**Всемирный форум для согласования правил
в области транспортных средств**

Семьдесят четвертая сессия

Женева, 15–17 сентября 2021 года

**Шины: Правила № 117 ООН (сопротивление шин качению,
шум, издаваемый шинами при качении, и их сцепление
на мокрой поверхности)****Предложение по поправкам к Правилам № 117 ООН****Представлено неофициальной рабочей группой
по характеристикам сцепления на мокрой поверхности
для шин в изношенном состоянии***

Пример 1

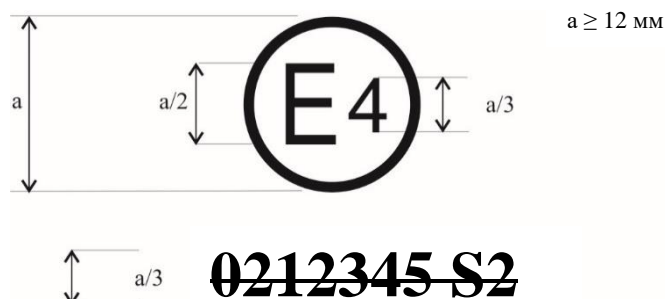
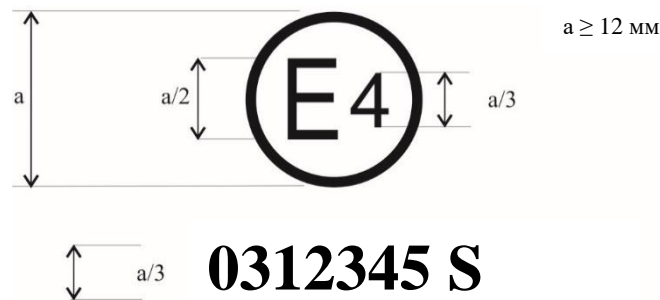
Приведенный выше знак официального утверждения, проставленный на шине, указывает, что данная шина была официально утверждена в Нидерландах (E4) на основании Правил № 117 (обозначена только индексом S2 (звук, издаваемый при качении, на стадии 2)) под номером официального утверждения 0212345, первые две цифры которого (02) указывают, что официальное утверждение было предоставлено в соответствии с требованиями поправок серии 02 к настоящим Правилам.

Приведенный выше знак официального утверждения, проставленный на шине, указывает, что данная шина была официально утверждена в Нидерландах (E 4) на основании Правил № 117 ООН (обозначена индексом S (звук, издаваемый при качении)) под номером официального утверждения 0312345, первые две цифры которого (03) указывают, что официальное утверждение было предоставлено в соответствии с требованиями поправок серии 03 к настоящим Правилам.

Пример 2

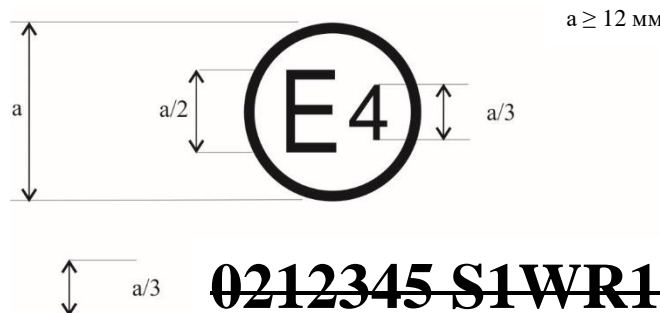
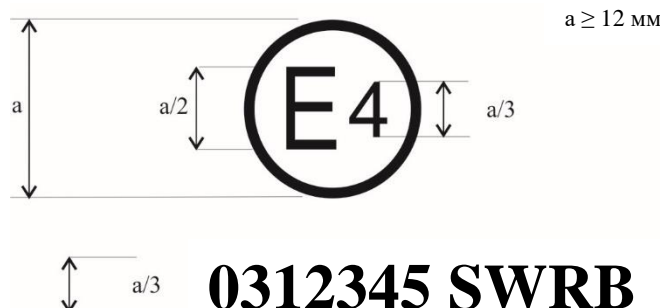
Приведенный выше знак официального утверждения указывает, что соответствующая шина была официально утверждена в Нидерландах (E 4) на основании Правил № 117 (обозначена индексами S1 (звук, издаваемый при качении, на стадии 1), W (сцепление на мокрой поверхности) и R1 (сопротивление качению на стадии 1) под номером официального утверждения 0212345 и что официальное утверждение касается S1WR1. Первые две цифры номера официального утверждения (02) указывают, что официальное утверждение было предоставлено в соответствии с требованиями поправок серии 02 к настоящим Правилам.

Приведенный выше знак официального утверждения указывает, что данная шина была официально утверждена в Нидерландах (E 4) на основании Правил № 117 ООН (обозначена индексами S (звук, издаваемый при качении), W (сцепление шин в новом состоянии на мокрой поверхности), R (сопротивление

качению) и В (сцепление шин в изношенном состоянии на мокрой поверхности)) под номером официального утверждения 0312345. Первые две цифры номера официального утверждения (03) указывают, что официальное утверждение было предоставлено в соответствии с требованиями поправок серии 03 к настоящим Правилам».

Пример 1

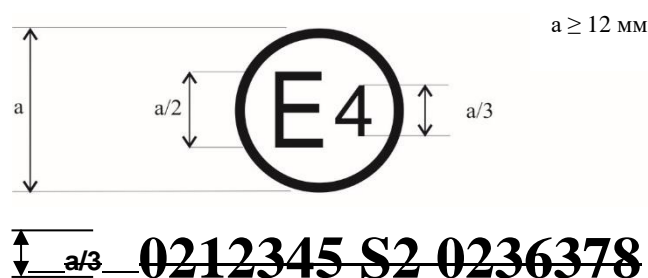
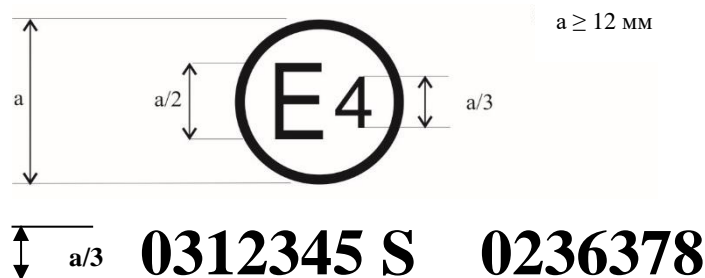
Приведенный выше знак официального утверждения указывает, что данная шина была официально утверждена в Нидерландах (E 4) на основании Правил № 117 (обозначена индексом S2 (звук, издаваемый при качении, на стадии 2)) под номером официального утверждения 0212345 и на основании Правил № 30 под номером официального утверждения 0236378. Первые две цифры номера официального утверждения (02) указывают, что официальное утверждение было предоставлено в соответствии с поправками серии 02 и что Правила № 30 включали поправки серии 02.

Приведенный выше знак официального утверждения указывает, что данная шина была официально утверждена в Нидерландах (E 4) на основании Правил № 117 ООН (обозначена индексом S (звук, издаваемый при качении)) под номером официального утверждения 0312345 и на основании Правил № 30 ООН под номером официального утверждения 0236378. Первые две цифры номеров официального утверждения (“03” и “02”) указывают, что официальное

утверждение на основании Правил № 117 ООН было предоставлено в соответствии с поправками серии 03, а официальное утверждение на основании Правил № 30 ООН - в соответствии с поправками серии 02.

Пример 2

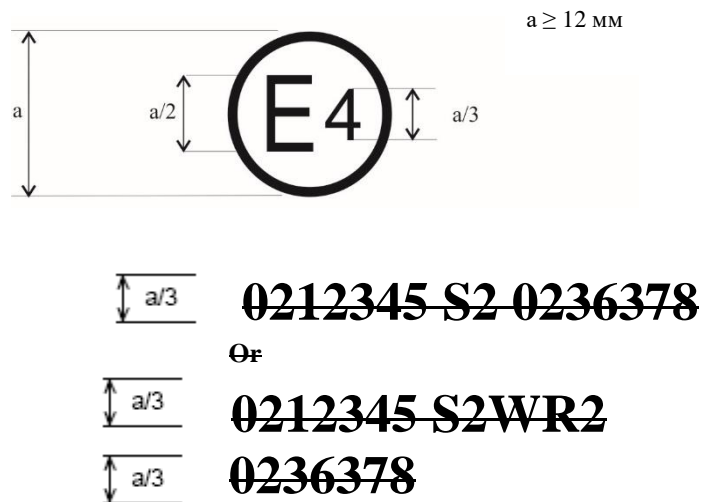
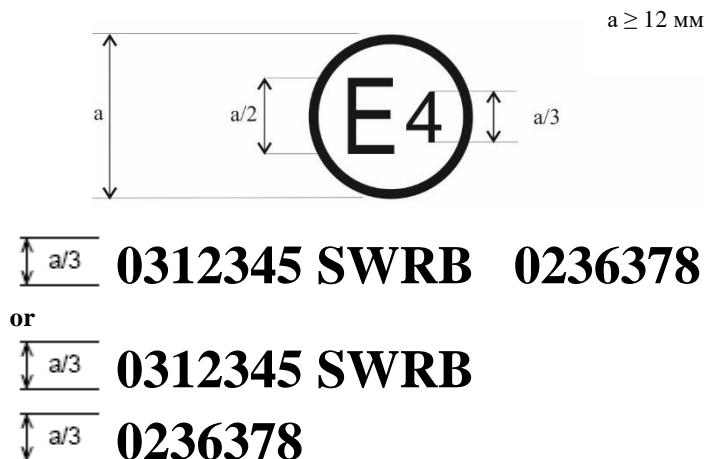
Приведенный выше знак официального утверждения указывает, что данная шина была официально утверждена в Нидерландах (E 4) на основании Правил № 117 (обозначена индексом S2WR2 (звук, издаваемый при качении, на стадии 2, сцепление на мокрой поверхности и сопротивление качению на стадии 2)) под номером официального утверждения 0212345 и на основании Правил № 30 под номером официального утверждения 0236378. Первые две цифры номера официального утверждения (02) указывают, что официальное утверждение было предоставлено в соответствии с поправками серии 02 и что Правила № 30 включали поправки серии 02.

Приведенный выше знак официального утверждения указывает, что данная шина была официально утверждена в Нидерландах (E 4) на основании Правил № 117 ООН (обозначена индексом SWRB (звук, издаваемый при качении, сцепление шин в новом состоянии на мокрой поверхности, сопротивление качению и сцепление шин в изношенном состоянии на мокрой поверхности) под номером официального утверждения 0312345 и на основании Правил № 30 под номером официального утверждения 0236378. Первые две цифры номеров официального утверждения ("03" и "02") указывают, что официальное

утверждение на основании Правил № 117 ООН было предоставлено в соответствии с поправками серии 03, а официальное утверждение на основании Правил № 30 ООН - в соответствии с поправками серии 02.

Пример 3

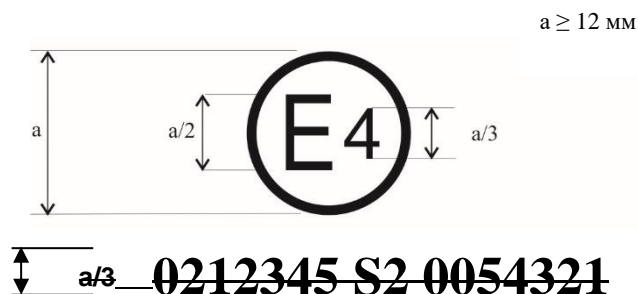
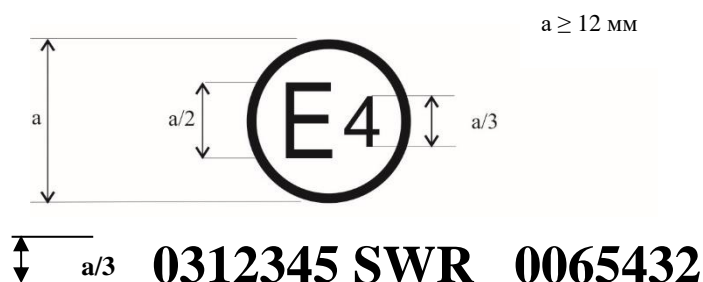
Приведенный выше знак официального утверждения указывает, что данная шина была официально утверждена в Нидерландах (E 4) на основании Правил № 117 и поправок серии 02 под номером официального утверждения 0212345 (обозначена индексом S2) и на основании Правил № 54. Он указывает, что официальное утверждение касается звука, издаваемого при качении, на стадии 2 (S2). Первые две цифры номера официального утверждения (02) на основании Правил № 117 вместе с индексом S2 указывают, что первое официальное утверждение было предоставлено в соответствии с Правилами № 117, включившими поправки серии 02. Первые две цифры (00) официального утверждения на основании Правил № 54 указывают, что эти Правила были в их первоначальном варианте.

Приведенный выше знак официального утверждения указывает, что данная шина была официально утверждена в Нидерландах (E 4) на основании Правил № 117 ООН (обозначена индексом SWR (звук, издаваемый при качении, сцепление шин в новом состоянии на мокрой поверхности и сопротивление качению) под номером официального утверждения 0312345 и на основании Правил № 54 под номером официального утверждения 0065432. Первые две цифры номеров официального утверждения (“03” и “00”) означают, что официальное утверждение на основании Правил № 117 ООН предоставлено в соответствии с поправками серии 03, а официальное утверждение на основании Правил № 54 ООН - в соответствии с их первоначальным вариантом.

Пример 1

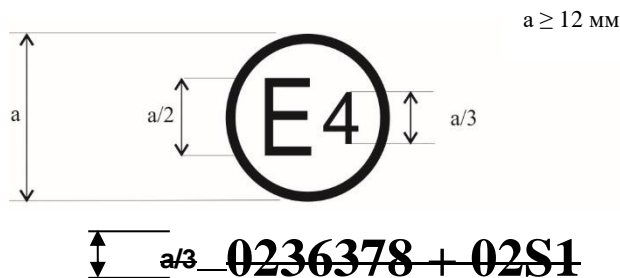
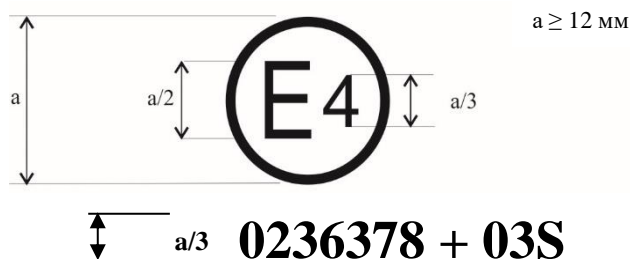
Приведенный выше знак официального утверждения указывает, что данная шина официально утверждена в Нидерландах (Е 4) на основании Правил № 30 ООН в соответствии с поправками к ним серии 02 (как указано первыми двумя цифрами номера официального утверждения “02”) под номером официального утверждения 0236378. На ней также нанесено обозначение “+ 02S1”, которое указывает, что шина была также официально утверждена на основании Правил № 117 ООН (с поправками серии 02) в отношении звука, издаваемого при качении, на стадии 1.

Приведенный выше знак официального утверждения указывает, что данная шина официально утверждена в Нидерландах (E 4) на основании Правил № 30 ООН в соответствии с поправками серии 2 (как указано первыми двумя цифрами номера официального утверждения “02”) под номером официального утверждения 0236378. На ней также нанесено обозначение “+ 03S”, которое указывает, что шина была также официально утверждена на основании Правил № 117 ООН (с поправками серии 03) в отношении S (звук, издаваемый при качении).

Пример 2

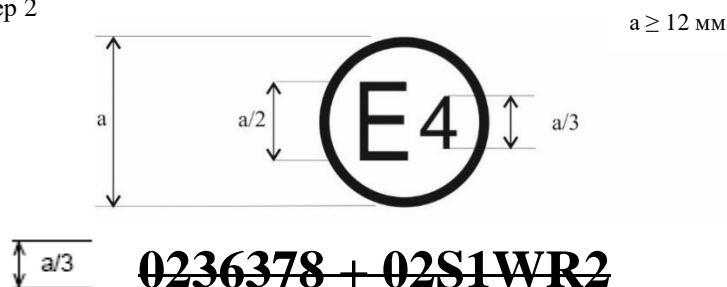
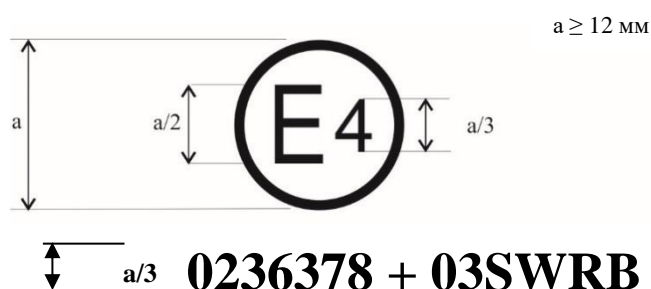
Приведенный выше знак официального утверждения указывает, что данная шина первоначально была официально утверждена в Нидерландах (E 4) на основании Правил № 30 согласно поправкам серии 02 под номером официального утверждения 0236378. Она также обозначена индексом “+02S1WR2”, который указывает, что данная шина была официально утверждена также на основании Правил № 117 ООН (с поправками серии 02) в отношении S1 (звук, издаваемый при качении) W (сцепление на мокрой поверхности) и R2 (сопротивление качению).

Приведенный выше знак официального утверждения указывает, что данная шина официально утверждена в Нидерландах (E 4) на основании Правил № 30 ООН в соответствии с поправками к ним серии 02 (как указано первыми двумя цифрами номера официального утверждения “02”) под номером официального утверждения 0236378. Она также обозначена индексом “+ 03SWRB”, который указывает, что данная шина была официально утверждена также на основании Правил № 117 ООН (с поправками серии 03) в отношении S (звук, издаваемый при качении), W (сцепление шин в новом состоянии на мокрой поверхности), R (сопротивление качению) и B (сцепление шин в изношенном состоянии на мокрой поверхности)».

Пример 1

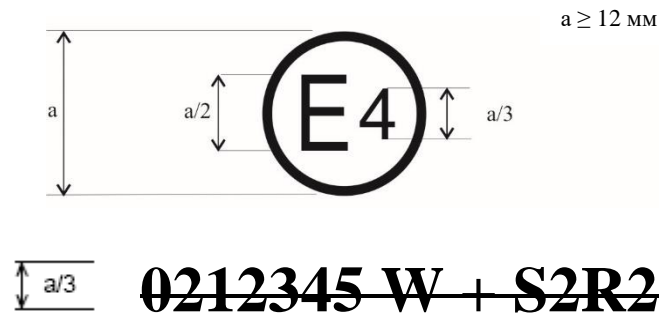
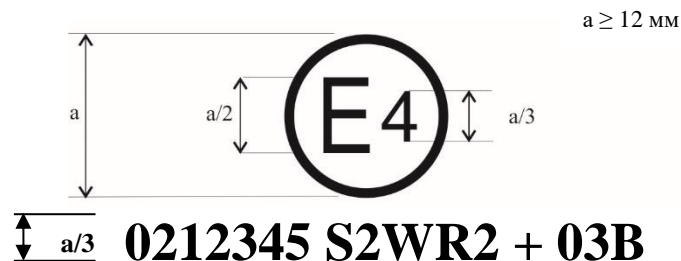
Приведенный выше знак официального утверждения указывает, что данная шина первоначально была официально утверждена в Нидерландах (E 4) на основании Правил № 117 и поправок серии 02 под номером официального утверждения 0212345. Он указывает, что официальное утверждение касается W (сцепления на мокрой поверхности). Индекс S2R2, которому предшествует “+”, указывает, что официальное утверждение было распространено в соответствии с Правилами № 117 в отношении звука, издаваемого при качении, на стадии 2 и сопротивления качению на стадии 2 на основе отдельного(ых) свидетельства(свидетельств).

Приведенный выше знак официального утверждения указывает, что данная шина первоначально была официально утверждена в Нидерландах (E 4) на основании Правил № 117 ООН и поправок серии 02 под номером официального утверждения 0212345. Маркировка дополнена обозначениями S2WR2 (звук, издаваемый при качении на стадии 2), W (сцепление шин в новом состоянии на мокрой поверхности) и R (сопротивление качению на стадии 2). Индекс 03B перед “+” указывает на то, что на основании отдельного свидетельства официальное утверждение было распространено в соответствии с Правилами № 117 ООН и поправками серии 03 на сцепление шин в изношенном состоянии на мокрой поверхности.
